原発重大事故評価において「水素爆轟（ばくごう）」の可能性否定できず JNESによるクロスチェック解析の実施を

－ 1月29日交渉及び再質問への2月5日回答を踏まえて－

2014/02/13 1月29日政府交渉連絡先団体

第4図 格納容器内の水素濃度の推移（GOTHIC）

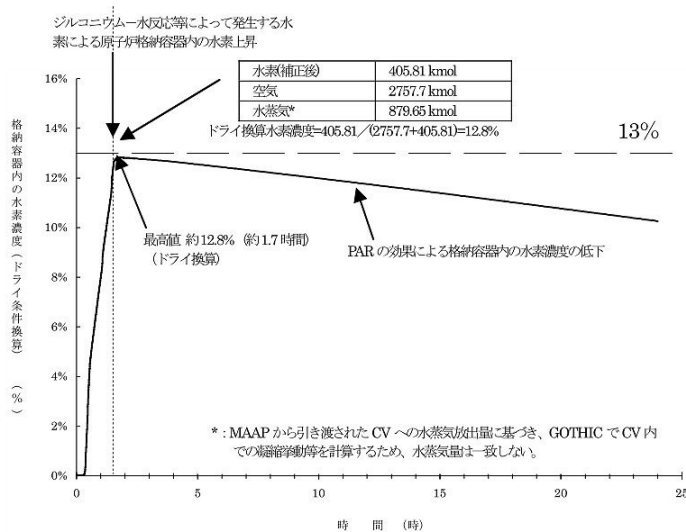
重大事故の有効性評価において原発新規制基準は、炉心溶融により発生する水素によって、格納容器内の水素濃度が、水素爆轟（ばくごう）の恐れのある13%を超えないことを要求している。しかし、大飯原発や玄海原発の申請書では、水素濃度が12.8%に至る解析結果が出ており、水素爆轟の基準に肉薄している。しかも解析で用いられている解析コードは、ただ一組（MAAPとGOTHIC）が使われているだけで、不確かさが考慮されておらず、JNES（原子力安全基盤機構）によるクロスチェック解析も実施されていない。（図は第29回審査会合資料：関電による評価結果）

1月29日の規制庁交渉の場で、市民側の専門家から、事業者ヒアリングに提出された資料から、GOTHICの不確かさは約2.4%とする文書が提示され、水素濃度の評価値12.8%の2.4%は、約0.31%であり、この不確かさを考慮すれば、水素濃度の評価値は最大で約13.1%になり、水素爆轟（ばくごう）の基準を超えるとの指摘があった。

交渉では、水素濃度が13%未満であっても、爆発的な燃焼（爆燃）は発生しうるが、申請書では、水素燃焼による静的な圧力変化しか検討されていない点についても問題にした。明確な回答がなかったため、爆発による動的な影響評価について実施させるつもりはあるのかと追加質問したが、基準の文言を繰り返すだけで、回答はなかった。

回答は、「審査にあたっては、JNESや国際的な知見等も踏まえ検証を行っているところであり、その判断をする上で、必要に応じ解析を実施することとしています。これらについては、現在審査中であり、個別の状況について申し上げることは差し控えさせていただきます。」というものだった。これで水素爆轟（ばくごう）の恐れを払拭することはとうていできない。審査は基準に不適合とすべきである。
